Re: PI.-**IOR CANADA LTD.**-Solicitud de Patente de Invención en Fase Nacional PCT para **"MÉTODO PARA RECUPERAR PETRÓLEO DE FRACTURAS INDUCIDAS USANDO UN POZO ÚNICO Y TUBERÍA DE CANAL MÚLTIPLE"**.-Clase **E21B 43/26**.-Expediente número **15-312.593**.-

2. Con el fin de responder las objeciones expuestas por el Señor Examinador en su Concepto Técnico correspondiente al Oficio N° **13081** en relación con el Título, Claridad del Capítulo Reivindicatorio, Descripción y Nivel inventivo, me permito dirigir su atención a las siguientes modificaciones y argumentos técnicos por medio de los cuales no sólo se superan completamente dichas objeciones sino que además se establece de manera incontrovertible la patentabilidad de la solicitud en estudio.

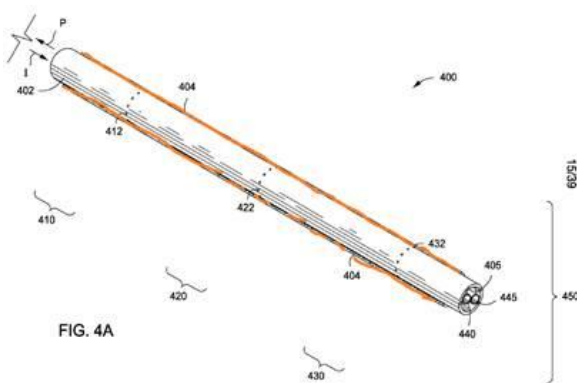
Finalmente, el Señor Examinador considera que la materia reclamada en las reivindicaciones 1 y sus dependientes carecerían de altura inventiva con respecto a las enseñanzas de los documentos WO 2012/054139 **(D1)** y US 2013/0043030 **(D2)**.

En primer lugar, me permito resaltar que si bien el documento D1 enseña canales múltiples en un elemento de carcasa 202, 402; dicha carcasa 202, 402 de D1 no es un tubo insertado y movable dentro de un pozo abierto o dentro de un revestimiento al interior del pozo. Más bien, en D1, el elemento de carcasa 202, 402 está en todos los casos cementado en un pozo respectivo 200, 400.

Específicamente, en una primera realización, como se indica en el párrafo [0124] y como se muestra en la Fig. 2A, D1 enseña una carcasa 202 que tiene un agujero que se bifurca en las secciones 240 y 245 a través de la pared 242, tal y como se muestra a continuación en la Fig. 2A:

En consecuencia, no existe capacidad en el método de D1 para colocar una pluralidad de elementos empacadores en el exterior de la carcasa, para controlar y dirigir el fluido de la carcasa a fracturas apropiadas dentro de la formación para barrer la formación.

En su lugar, debido a dicha cementación en el exterior de la carcasa 202, 402, el control de los flujos hacia las zonas individuales de fractura 402 **debe controlarse** internamente de la carcasa. Sin embargo, hay pocas revelaciones en D1 sobre cómo precisamente podría ser controlado individualmente el flujo individual a las fracturas hidráulicas. Específicamente, todo lo que D1 enseña a este respecto es que la carcasa 402 *"puede estar equipada con válvulas o manguitos deslizantes a lo largo del (interior) de la carcasa 402 a través de fibra óptica u otros medios de comunicación"*.

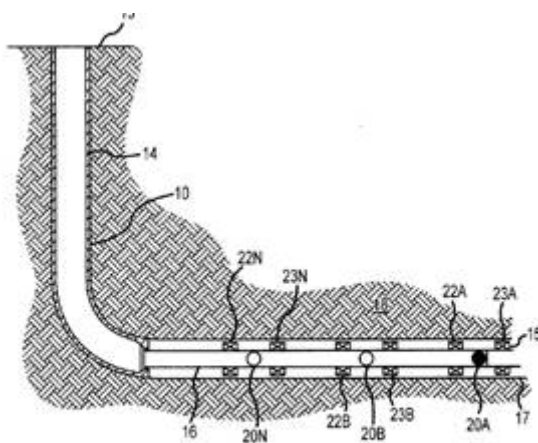
En una segunda realización, como se indica en el párrafo [0170] y como se muestra en la Fig. 2A, D1 enseña una carcasa 202 que tiene un agujero que se bifurca en las secciones 240 y 245 a través de la pared 242, como se muestra en la Fig. 2A a continuación, y en una segunda realización 402 tiene un orificio 405.

Es importante destacar que, en todas las realizaciones como claramente se muestra en D1 en el párrafo [0124] con respecto a la realización mostrada en las Figuras 2A-2k y en el párrafo [0170] con respecto a la realización mostrada en las Figuras 4A-4Q, la carcasa 202, 402 en cada realización es cementada en el respectivo pozo 200, 400, como se muestra por la funda de cemento 204, 404 (de color naranja en las Figuras 2A, 4A anteriores).

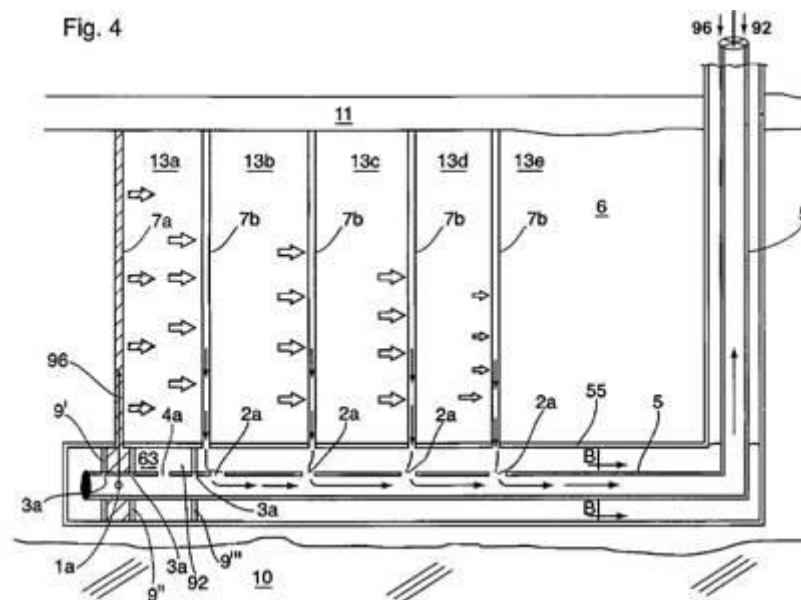
El documento D2, según lo observado por el examinador, enseña empacadores 22n, 23N dispuestos en lados opuestos de una abertura 20N en la tubería 16, para crear individualmente fracturas aisladas separadas, como se muestra a continuación:

Sin embargo, al considerar las enseñanzas de D1 en cuanto a la cementación de la carcasa de flujo múltiple dentro del pozo, **es físicamente imposible colocar los empacadores 22N, 23N, por ejemplo, en el exterior de la carcasa cementada 202,402 de D1, para aislar el flujo.** Ciertamente no sería obvio hacerlo, incluso si pudiera realizarse físicamente, ya que D1 enseña, medios internos, (internos de la carcasa) como válvulas o manguitos deslizantes, para controlar el flujo hacia /desde las fracturas hidráulicas individuales.

Cualquier uso de empacadores de D2 estaría en el interior de la carcasa 202, 402 de D1 (no es claro cómo funcionaría, y D1 es completamente silencioso a este respecto), y que en cualquier caso no daría lugar al método de la presente invención, y en particular no daría lugar al método de la reivindicación 1 que, entre otras cosas, ahora recita:

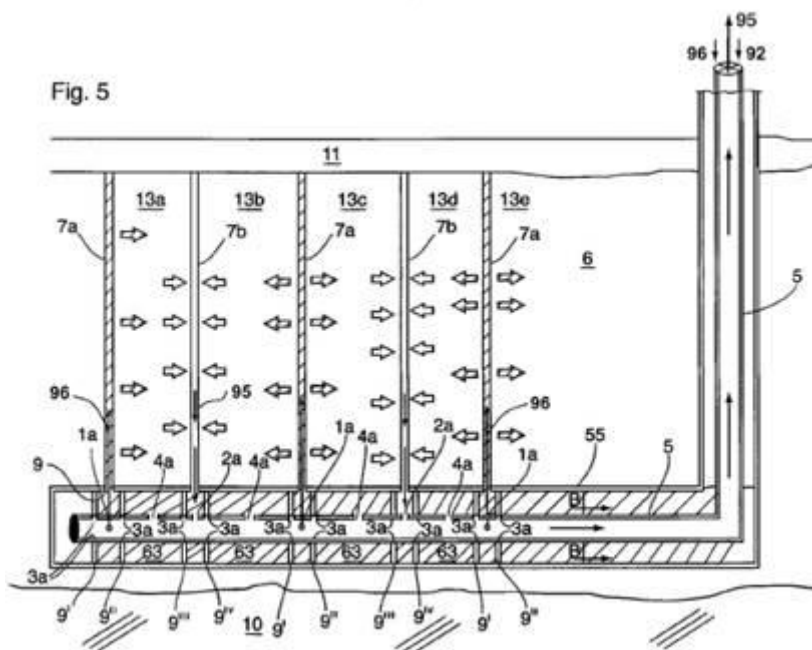
Ahora bien, me permito resaltar otros elementos que permiten demostrar el nivel inventivo de las reivindicaciones dependientes, en particular de las reivindicaciones 2 y 3:

Específicamente, **con respecto a la reivindicación 3**: La reivindicación 3 está dirigida a una modificación adicional, la realización mostrada en las Figs. 4 y 5, es decir la etapa de utilización de uno de los canales múltiples (4) en la tubería de canal múltiple para transportar un fluido de aislamiento (92) a una zona de aislamiento (63) intermedia de un par de fracturas hidráulicas en un pozo de canal sin carcasa (sin revestimiento) (55), como se muestra en las Figs. 4 y 5 a continuación:

Mediante el suministro de un fluido de aislamiento a través del canal (4) de la tubería de canal múltiple (5), al crear una "contrapresión" en la zona de aislamiento (63) se puede mejorar o completamente evitar el "cortocircuito" del fluido de inyección en el canal de recuperación de hidrocarburos (2) (Remito la atención del examinador a la Fig. 3 de la técnica anterior, que muestra "cortocircuitos" y a la memoria descriptiva en "antecedentes de la invención")
